Bureau  
d'audiences  
publiques sur  
l'environnement

Rapport 268

# Projet de construction de la voie de contournement de Rouyn-Noranda, route 117

Rapport d'enquête et d'audience publique

Figure 1 Le projet de construction de la voie de contournement de Rouyn-Noranda, route 117

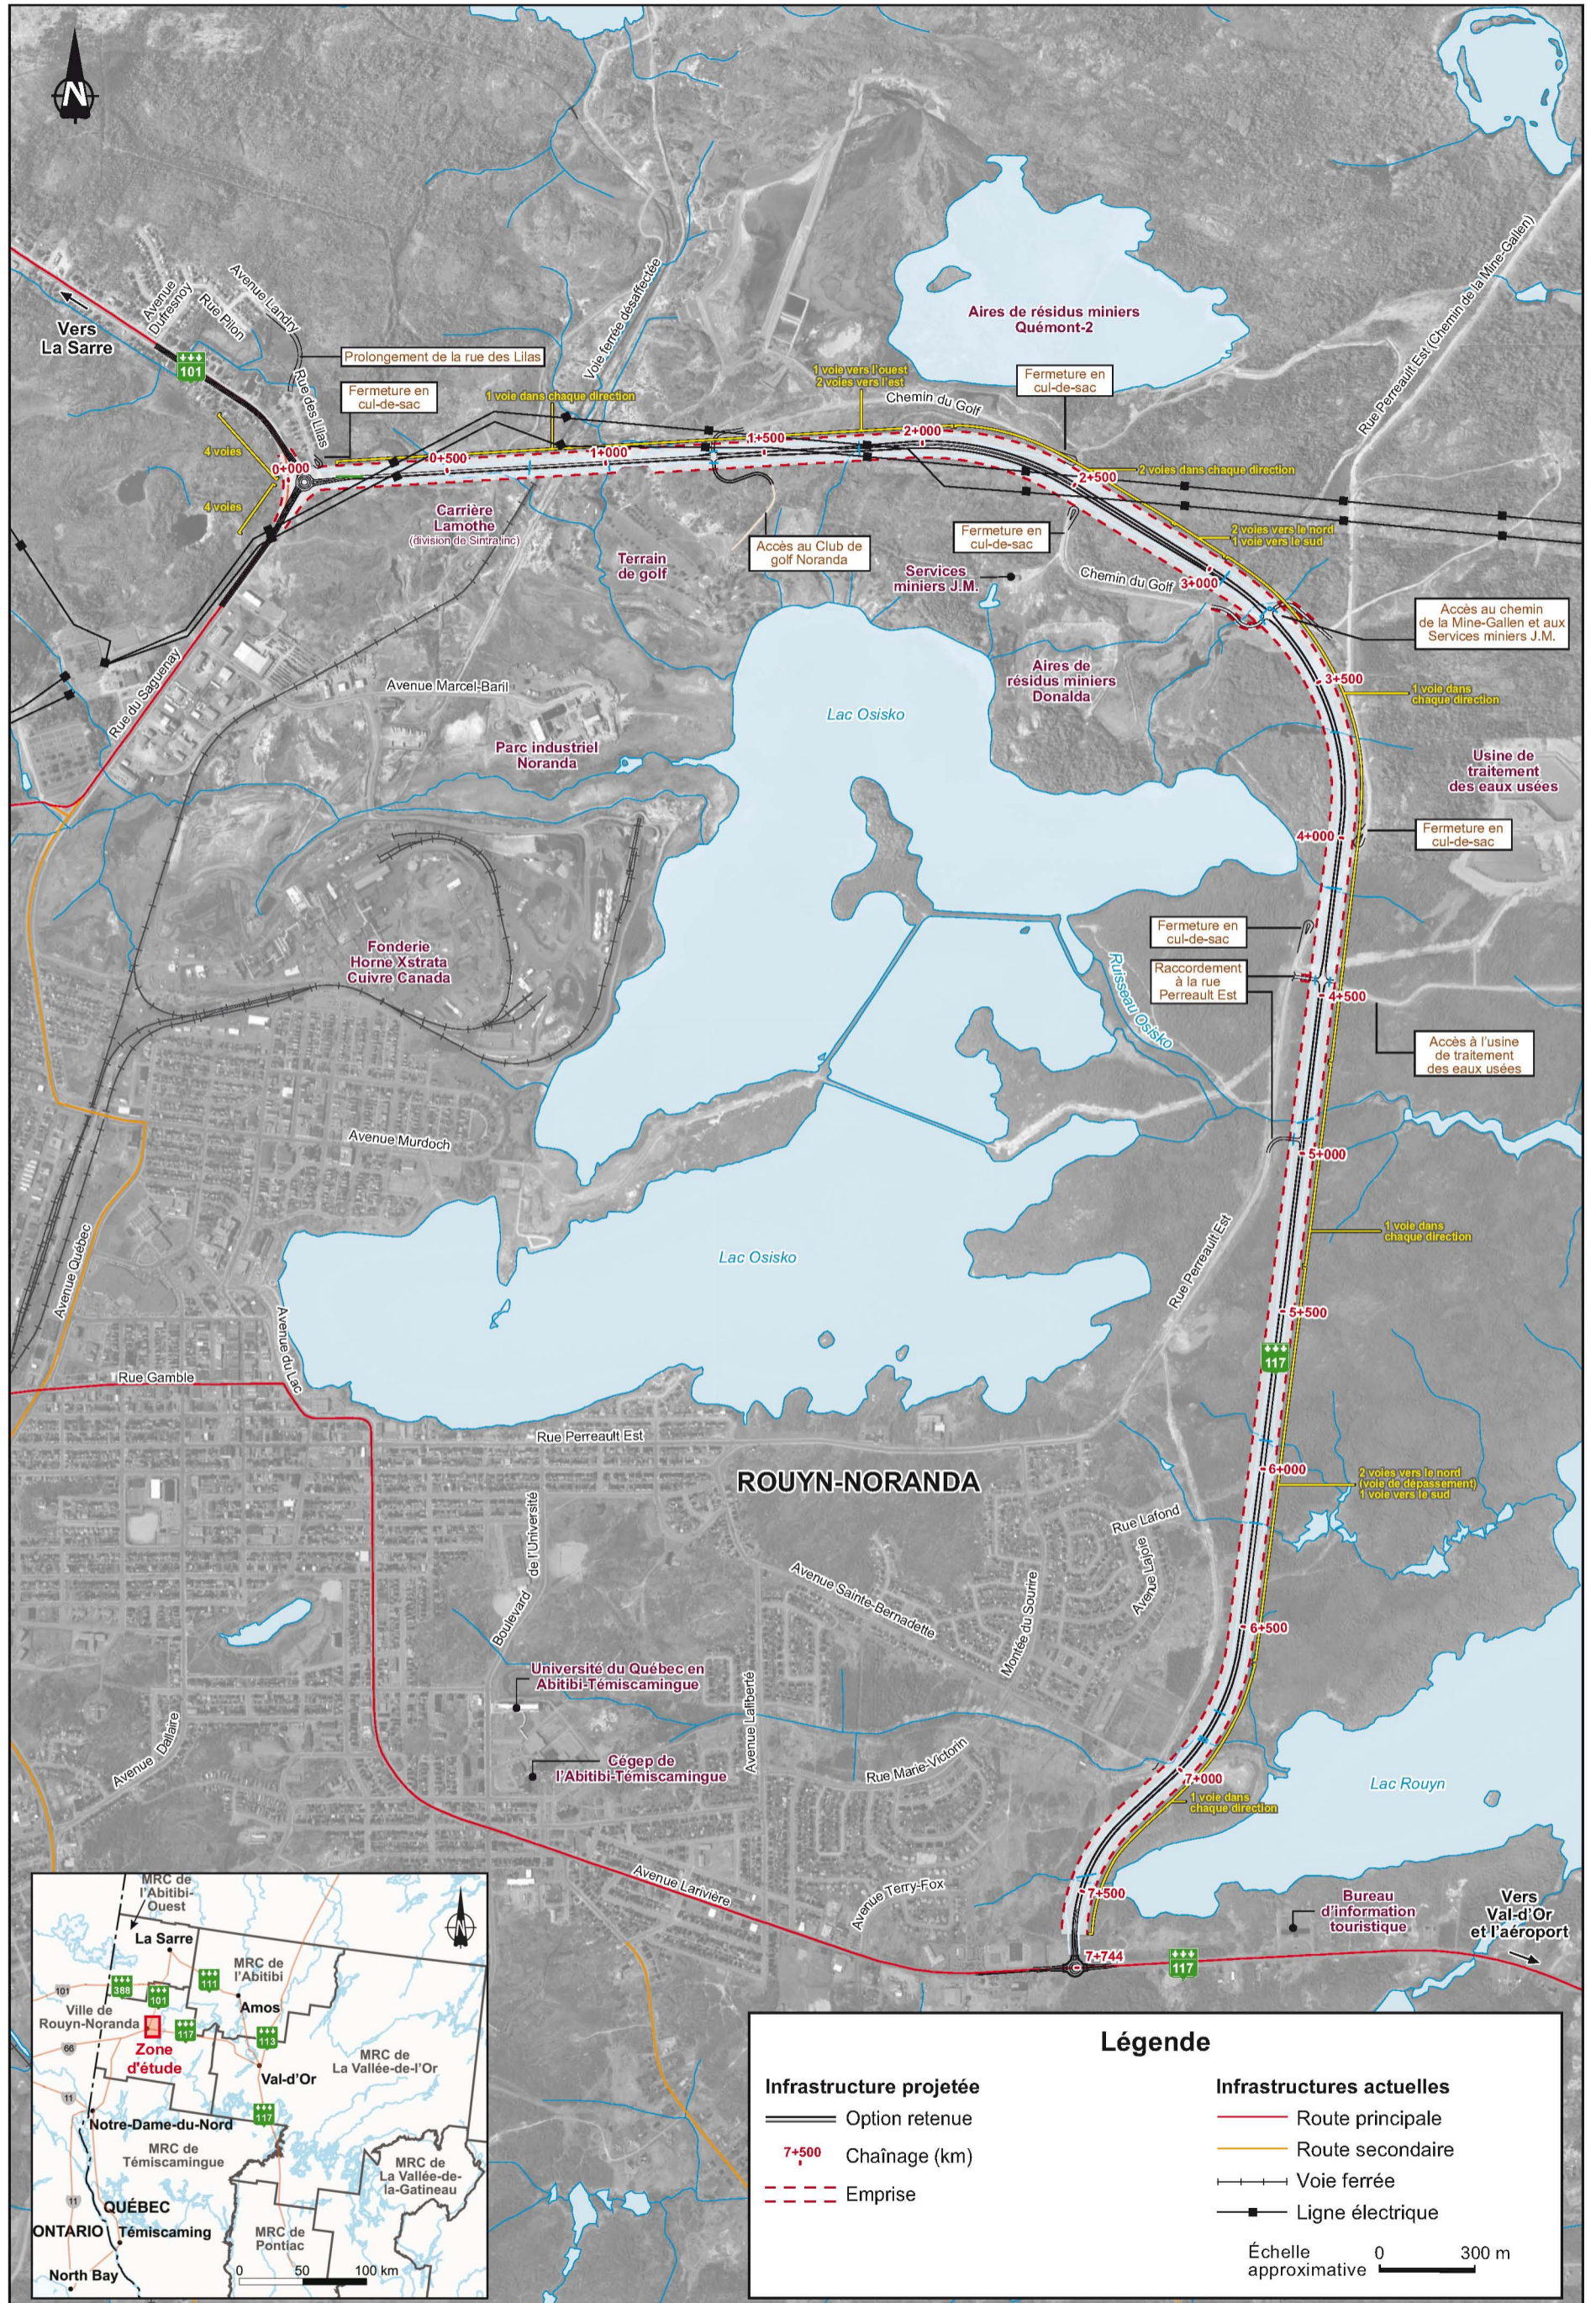
Le Ministère prévoit quatre accès avec le réseau routier de la ville pour desservir des entreprises et le milieu urbanisé situés à proximité de la voie de contournement (figure 1) :

L'emprise de la nouvelle route s'insérerait dans un corridor routier existant formé par le chemin du Golf et la rue Perreault Est. Ainsi, de chaque côté de la voie de contournement, le Ministère prévoit la fermeture en cul-de-sac du chemin du Golf à la hauteur du chaînage 2+500, de même que de la rue Perreault Est entre les chaînages 4+100 et 4+300 (figure 1).

Le Ministère considère qu'un accès à proximité du carrefour giratoire de la route 101 ou l'ajout d'un accès direct à celui-ci ne serait pas sécuritaire. À cet égard, la fermeture de la rue des Lilas en cul-de-sac à son extrémité sud et son prolongement au nord vers l'avenue Landry menant à la route 101 constitueraient la meilleure solution (figure 1). Le Ministère évalue que ce nouveau parcours pour les résidants de la rue des Lilas occasionnerait un détour d'environ 1,1 à 1,4 km et estime que le temps de parcours en période de pointe augmenterait d'environ deux minutes (PR3.1, p. 193 et 224 ; M<sup>me</sup> Brigitte Goulet, DT1, p. 16 ; M. Yves Coutu, DT3, p. 32 ; M. Jocelyn Cloutier, DT3, p. 34).

Initialement, le carrefour en T de la rue Perreault Est n'était pas prévu et a été ajouté par le Ministère pour répondre à une demande de la Ville de Rouyn-Noranda (figure 1). La Ville veut donner un accès au secteur urbanisé existant à partir de la voie de contournement, ainsi qu'à un lotissement résidentiel à l'est de cette voie prévu dans un horizon de dix à quinze ans. La Ville propose également d'y aménager un stationnement d'environ 25 places pour les usagers du boisé et des sentiers récréatifs. Ce raccordement permettrait de désaffecter un segment de la rue Perreault Est, là où un pont exigerait des travaux de rénovation (DA29, p. 2 ; M. Yves Coutu, DT1, p. 22 à 24 ; Ville de Rouyn-Noranda, DM9, p. 11).

La voie de contournement traverserait une dizaine de petits cours d'eau, nécessitant l'aménagement de structures de franchissement telles que des ponceaux (figure 1). La caractérisation chimique de l'eau de surface effectuée par le ministère des Transports montre des dépassements de critères de qualité pour les métaux. Cette observation est cohérente avec la contamination des sols environnants décrite précédemment (PR3.1, p. 87 et 88 ; M. Bernard Fournier, DT2, p. 37). Quant au potentiel d'habitat pour le poisson, le Ministère note : « [...] il ne fait aucun doute que les usages miniers et industriels du secteur ont contribué à restreindre ce potentiel au cours des ans et ce, malgré la présence de lacs et de cours d'eau importants à proximité » (PR3.2, annexe 9.1, p. 14).

Figure 3 Le réseau de camionnage proposé

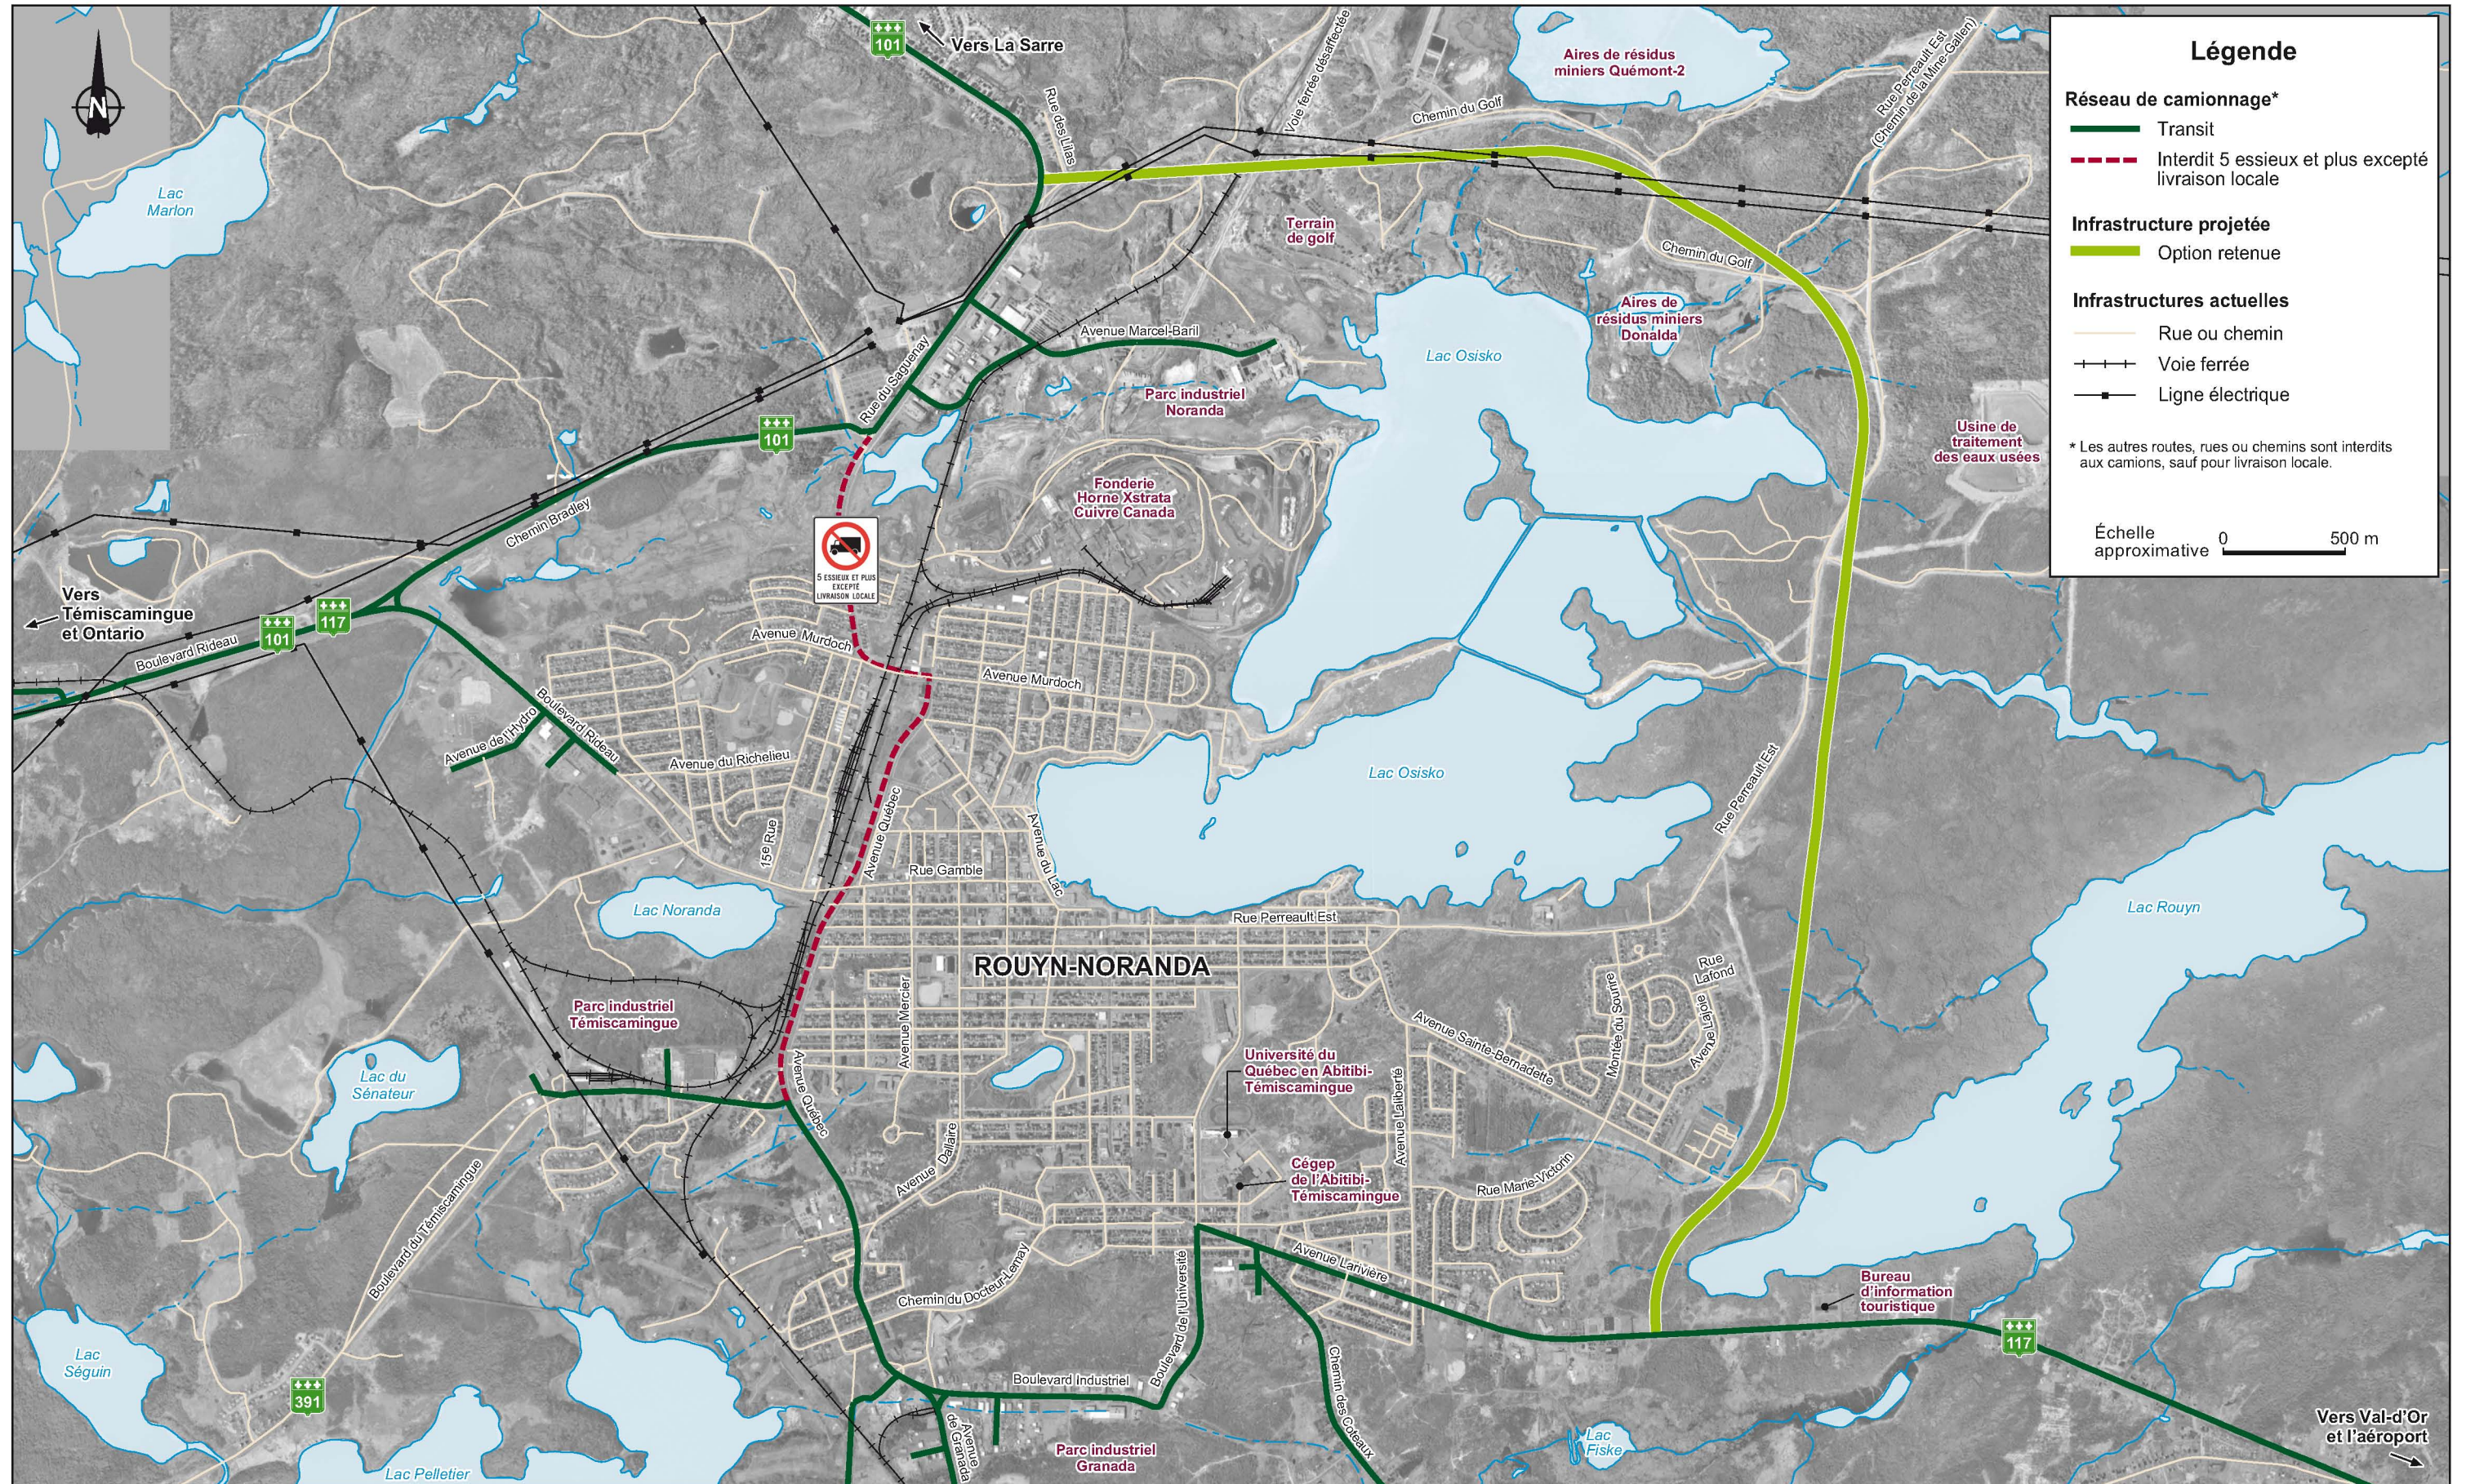
Certains camionneurs empruntent le trajet alternatif pour éviter le centre-ville. Ce trajet passe par le boulevard de l'Université, le boulevard Industriel et l'avenue Québec au sud du boulevard Rideau (figure 3). En 2005, le débit journalier moyen annuel sur ce trajet variait de 7 200 à 17 300 véhicules avec un pourcentage de véhicules lourds de 7 à 17 % (PR3.1, carte 3). Selon l'enquête origine-destination de 2002, 72 % du trafic total des véhicules lourds dans l'agglomération utilisait ce trajet de même que 77 % des véhicules lourds en transit (DA3, p. 29). Soulignons que, depuis 2006, le trafic lourd en transit ne peut plus circuler sur l'avenue Québec au nord de la rue Gamble. Ainsi, les camionneurs en transit sur l'avenue Québec et la rue Gamble doivent obligatoirement emprunter le boulevard Rideau.
